リコール届出番号	外—1571	リコール開始日	平成21年5月14日
届出者の氏名又は名称	フォルクスワーゲン グループ ジャパン株式会社 代表取締役 ゲラシモス・ドリザス	製作 国：イギリス 製作者名：ベントレー モーターズ リミテッド 問合せ先：ベントレーコール（フリーダイヤル） 0120-97-7797	
不具合の部位（部品名）	原動機（点火コイル）		
基準不適合状態にあると認める構造、装置又は性能の状況及びその原因	原動機の点火コイルにおいて、材質が不適切なためコイルボディに亀裂が発生するものがある。そのため、当該コイルの電圧が必要な点火電圧に到達せず、点火プラグが失火し排出ガスの基準値を超えるおそれがある。		
改善措置の内容	全車両、点火コイルの部品番号を点検し、対象となるものは対策品と交換する。		
不具合件数	4件	事故の有無	無し
発見の動機	市場からの不具合報告による。		
自動車使用者及び自動車分解整備事業者に周知させるための措置	<ul style="list-style-type: none"> 自動車使用者：ダイレクトメール、電話、または訪問により通知する。 自動車分解整備事業者：日整連発行の機関誌に掲載する。 対策実施済車には、運転者席側ドア開口部のドアロックストライカ付近に外—1571のステッカーを貼付する。

改善箇所説明図

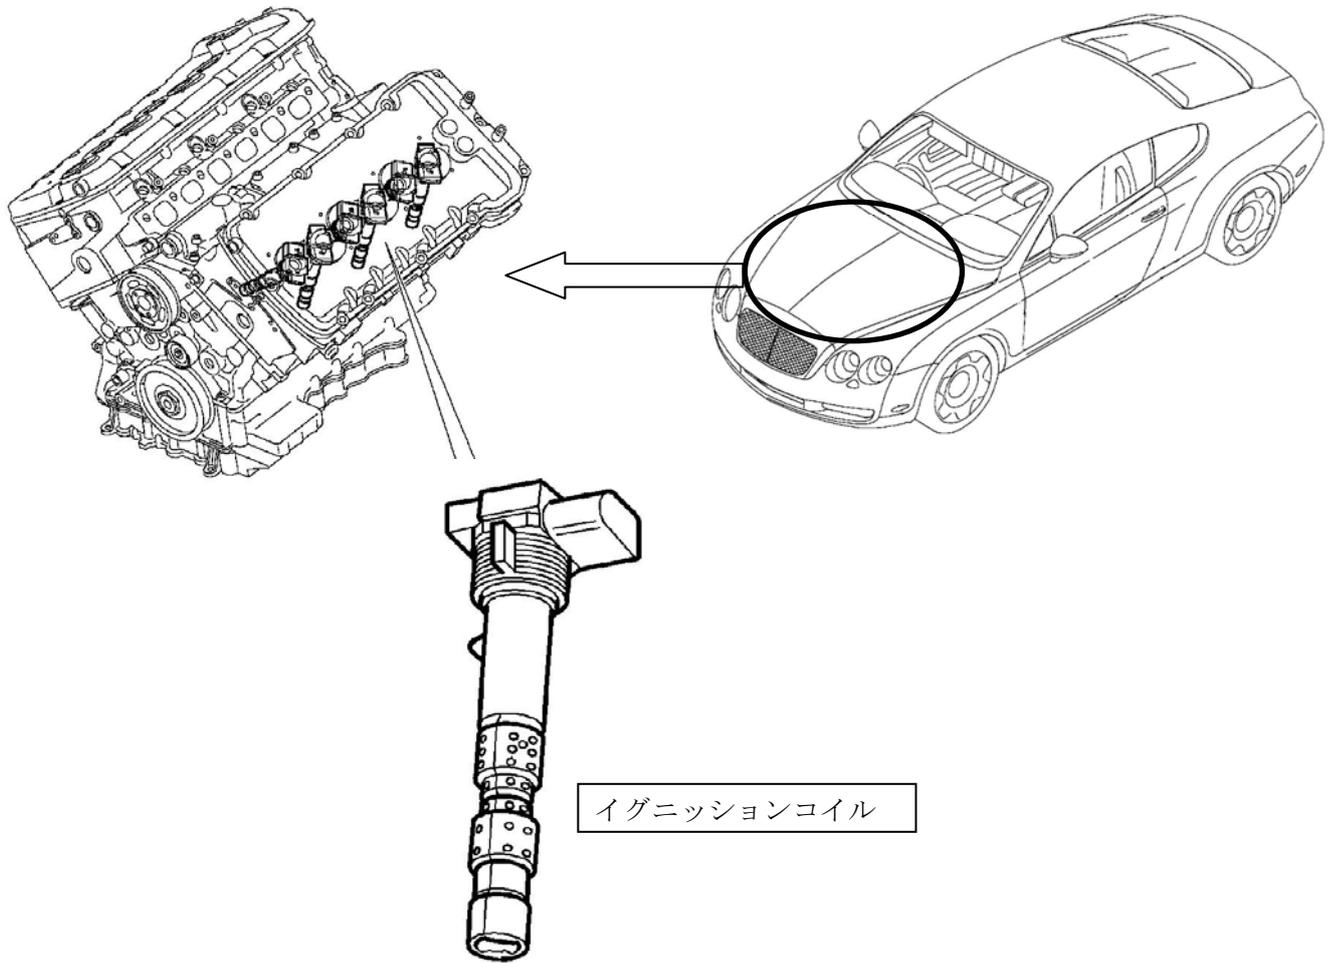
不具合の内容

原動機の点火コイルにおいて、材質が不適切なためコイルボディに亀裂が発生するものがある。そのため、当該コイルの電圧が必要な点火電圧に到達せず、点火プラグが失火し排出ガスの基準値を超えるおそれがある。

全車両、点火コイルの部品番号を点検し、対象となるものは対策品と交換する。

エンジン左バンクのカムカバーのオイルフィルターキャップ横に青いスポットマークをペイントする。
